**Avis de la mission régionale d'autorité environnementale
Centre-Val de Loire sur
la création d'un parc agrivoltaïque
au lieu-dit « bois de la Chalotterie »
sur la commune d'Herry (18)
Permis de construire**

N°MRAe 2023-4145

Mémoire en réponse à l'avis de la Mission Régionale
d'Autorité environnementale de Centre-Val-de-Loire

Réponse à l'avis n° MRAe 2023-4145

Figure 1. Trajets envisagés pour les raccordements aux postes source les plus proches

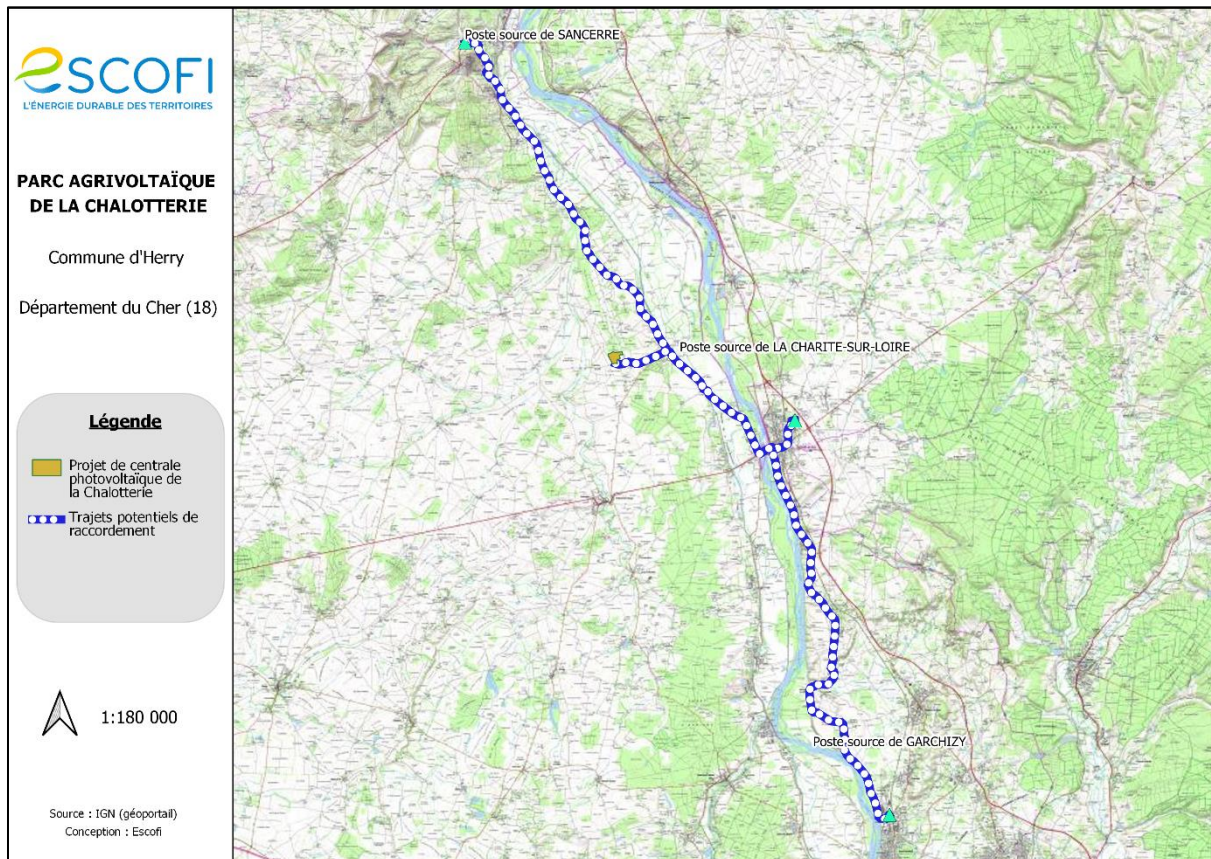
L'autorité environnementale recommande de compléter l'étude d'impact par une évaluation des incidences des modalités de raccordement du projet au réseau susceptibles d'être mises en œuvre.

D'après le site internet de Caparéseau, les postes sources à proximité du projet de parc agrivoltaïque sont (cf. carte ci-après) :

- Poste source de La Charité-sur-Loire à environ 11 km, dispose à ce jour d'une capacité d'accueil de 24 MW,
- Poste source de Sancerre à environ 18 km, dispose à ce jour d'une capacité d'accueil de 9 MW,
- Poste source de Garchizy à environ 28 km, dispose à ce jour d'une capacité d'accueil de 20 MW.

Dans la mesure où la procédure de raccordement n'est lancée réglementairement qu'une fois l'Autorisation Environnementale accordée, le tracé du raccordement ne peut être déterminé à ce stade du projet : seules des hypothèses peuvent être avancées, privilégiant le passage en domaine public. Une fois la demande d'Autorisation Environnementale déposée, le gestionnaire de réseau pourra proposer un poste source et un itinéraire de raccordement différent.

A ce jour, l'hypothèse d'un raccordement au poste source de La Charité sur Loire est retenue.

Figure 7. Visuel de l'applicatif INCER-ACV

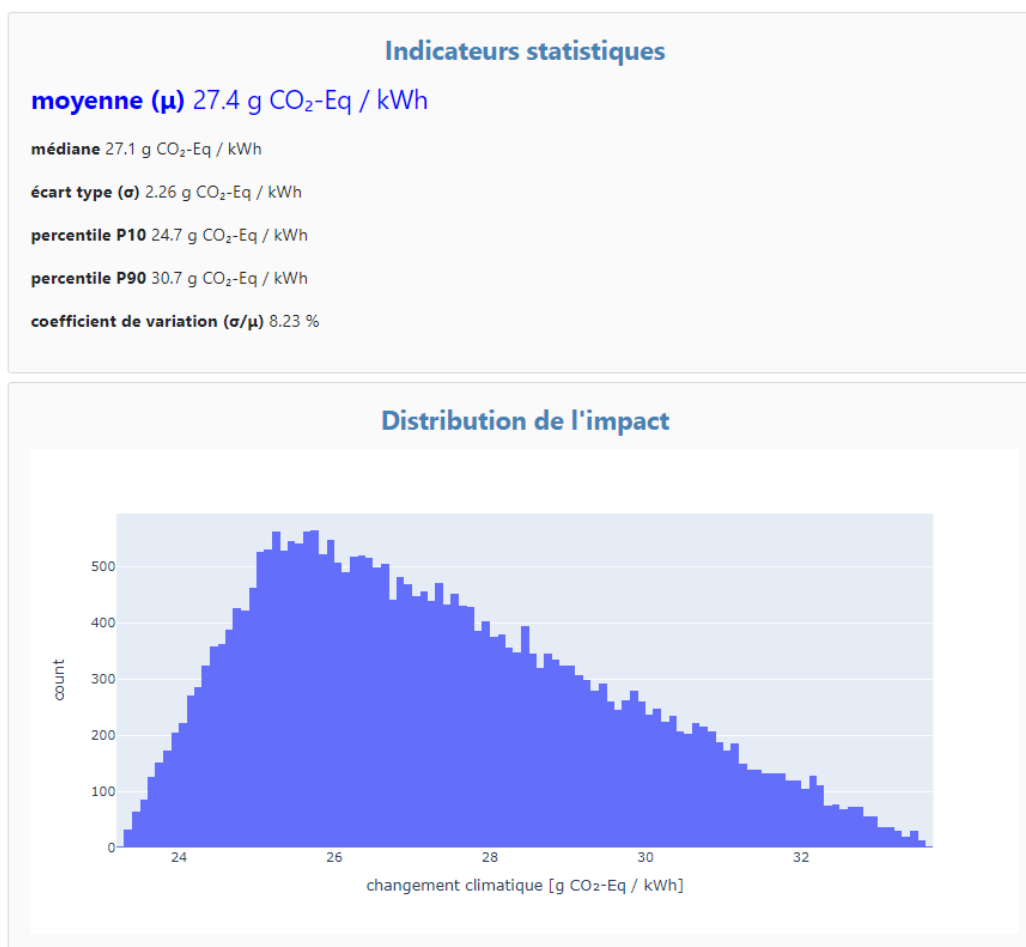
L'autorité environnementale recommande de dresser le bilan énergétique et le bilan carbone sur l'ensemble du cycle de vie de la centrale photovoltaïque, ainsi que le bilan carbone des activités agricoles prévues sur le site. Elle recommande également de présenter les mesures spécifiques prévues pour limiter l'empreinte carbone de ce projet (par exemple, le choix de la provenance des panneaux.).

Ainsi, les émissions de l'infrastructure sont estimées entre 23,3 et 33.6 g CO₂eq / kWh produit. Il y a 90% de chance que les émissions du projet soient en dessous de **30,7 g CO₂eq / kWh produit**. C'est la valeur que nous retenons pour la suite de l'analyse.

La production annuelle attendue du projet est de 19 326 MWh/an pour une puissance installée de 16,18 MW. Sur sa durée de vie estimée de 30 ans, le projet photovoltaïque émettra donc (pour sa construction et sa maintenance) l'équivalent de **17 800 T CO₂eq**.
